MFD NON-COMPLIANCE REPORT #5062

Date: 2/20/04
Job #: 18142
Sub ID: -3/30
Part Number: PF-451-034-95 Rev. 0
Part Description: Adapter Out
Engineer: J. Gamble
Ext: 8679

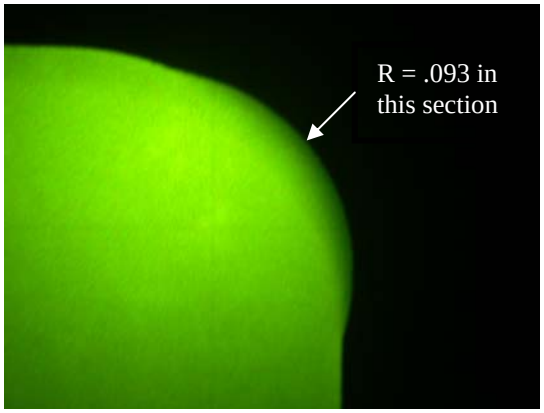
1. R .125 ± 0.005 measures 0.1152, see photo below.
